# ZARZĄD DRÓG WOJEWÓDZKICH w KRAKOWIE

Kraków, 23.08.2016r.  
ZDW/PW/2016/ **5623** /DN-4/ AN  
Znak sprawy: ZDW-DN-4-271-50/16

Dotyczy: przetargu nieograniczonego: **Budowa zintegrowanej sieci tras rowerowych w Województwie Małopolskim – Zadanie nr 5 –VeloDunajec (VD) – odcinek 1 cz. 1 (od m. Zakopane do m. Sromowce Niżne).**

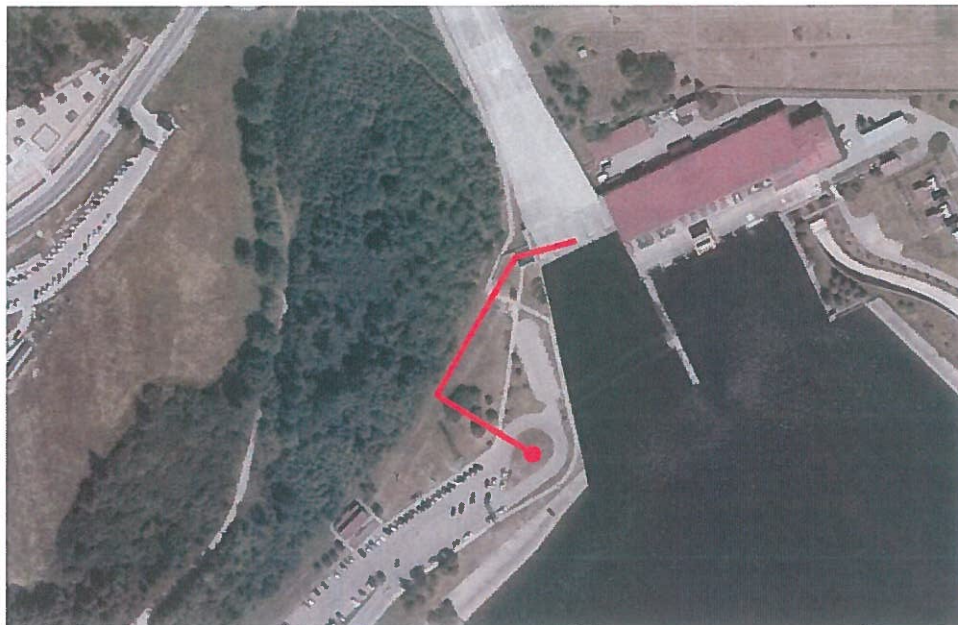
- W jakim zakresie należy wycenić odtworzenie infrastruktury instalacji związane z podłączeniem paneli w nowej lokalizacji – czy należy zbudować nową sieć kablową w celu podłączenia paneli.

Jeżeli należy zbudować sieć kablową w nowej lokalizacji paneli to prosimy o podanie podstawowych parametrów, moc i napięcie paneli fotowoltanicznych, punkt podłączenia ogniw fotowoltanicznych do sieci przesyłowej, napięcie sieci odbiorczej.

1/Nowa lokalizacja przenoszonej instalacji fotowoltaicznej o mocy 5 kW (20 paneli) zainstalowanych na trackerze (instalacja nadążna) wraz z przyłączem kablowym na załączonym schemacie orientacyjnym.

2/ długość linii kablowej ok. 152 m z czego 48 m trasa w ziemi do wykonania (wykop + przewiert pod parkingiem), reszta w istniejącym tunelu kablowym.

3/ Falownik SMA wraz z urządzeniami do zdalnej transmisji (webbox- do zakupu przez przenoszącego instalację) będą zainstalowane w elektrowni.

4/ Napięcie paneli fotowoltaicznych – (33 V x 20 szt) ok. 660 V.

5/ Napięcie sieci odbiorczej – 0,4 kV 50 Hz
